Me dirijo a Usted, a efectos de elevar lo actuado en el Consejo de Planeamiento Urbano (Co.P.U.), en sesión ordinaria de fecha 19 de abril de 2021, en el marco del Expediente E-3438-2021: "U-11-1 Gob de TDF e IAS Ampliación Complejo Martial Art. VII.1.2.7.RT Distrito Reserva Turística (CoPU) - Excepción Art. VII.1.2.7. (CPU) RT Distrito Reserva Turística Sección U - Perímetro Libre". En tal sentido, para mayor información se adjunta a la presente el Expediente mencionado anteriormente, con Informe Depto E y N N°05/2021 de la Dirección de Urbanismo, Acta N° 208 del Co.P.U., de fecha 19 de abril de 2021, y Proyecto de Ordenanza, para su tratamiento en próxima sesión.

## PROYECTO DE ORDENANZA

Ref.: “Ampliación Edificio Aerosilla Martial”

INFORME Depto. E y N. N° 05/2021

## ORDENANZA MUNICIPAL N° \_\_\_\_\_ ANEXO I.

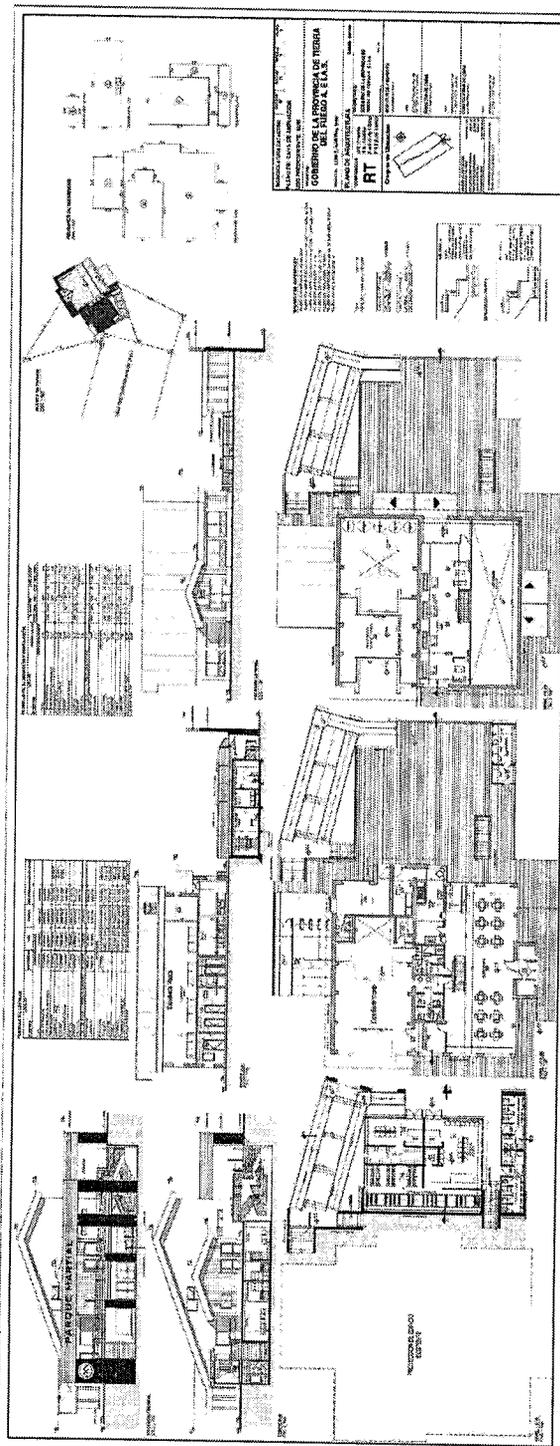
**ARTICULO 1º: Excepción.** Exceptuar de lo establecido en el Artículo VII.1.2.7.1. RT - DISTRITO RESERVA TURISTICA – SECCION U - Retiros - Perímetro Libre: 8,00 m, del Código de Planeamiento Urbano, para la ampliación a ejecutarse en el predio identificado en el registro del catastro municipal de la ciudad de Ushuaia como Sección U, Macizo 11, Parcela 01, autorizándose la ocupación parcial de los 8,00 m de perímetro libre, conforme al plano que como Anexo I corre agregado a la presente.

**ARTÍCULO 2º: Autorización.** AUTORIZAR la ejecución de la obra “Ampliación Edificio Aerosilla Martial”, al Gobierno de la Provincia de Tierra del Fuego, A. e I.A.S, en la parcela enunciada en el Artículo 1º, según el croquis que como Anexo I corre agregado a la presente.

**ARTICULO 3º: Condicionamiento.** CONDICIONAR la ejecución de las construcciones enunciadas en el Artículo 2º, al análisis previo y aprobación de la documentación requerida por las áreas técnicas competentes a nivel Municipal y Provincial.

## ORDENANZA MUNICIPAL N° \_\_\_\_\_ ANEXO I.

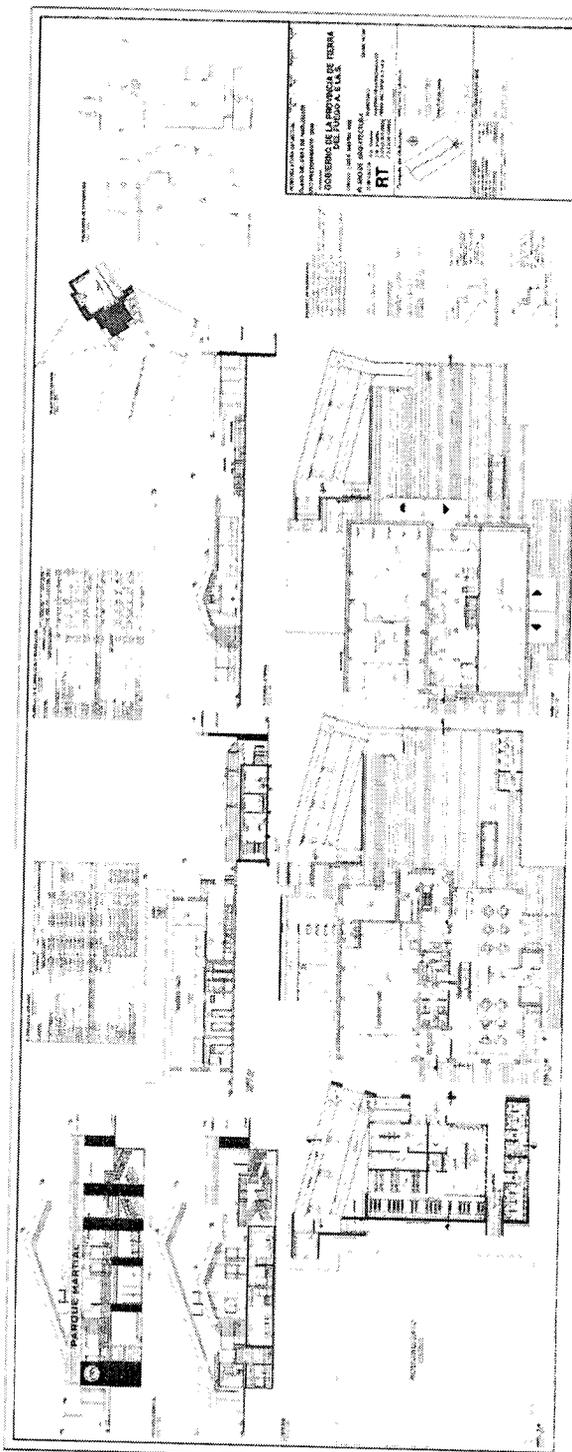
**ARTICULO 1º: Excepción.** Exceptuar de lo establecido en el Artículo VII.1.2.7.1. RT - DISTRITO RESERVA TURISTICA – SECCION U - Retiros - Perímetro Libre: 8,00 m, del Código de Planeamiento Urbano, para la ampliación a ejecutarse en el predio identificado en el registro del catastro municipal de la ciudad de Ushuaia como Sección U, Macizo 11, Parcela 01, autorizándose la ocupación parcial de los 8,00 m de perímetro libre, conforme al plano que como Anexo I corre agregado a la presente.

**ARTÍCULO 2º: Autorización.** AUTORIZAR la ejecución de la obra “Ampliación Edificio Aerosilla Martial”, al Gobierno de la Provincia de Tierra del Fuego, A. e I.A.S, en la parcela enunciada en el Artículo 1º, según el croquis que como Anexo I corre agregado a la presente.

**ARTICULO 3º: Condicionamiento.** CONDICIONAR la ejecución de las construcciones enunciadas en el Artículo 2º, al análisis previo y aprobación de la documentación requerida por las áreas técnicas competentes a nivel Municipal y Provincial.
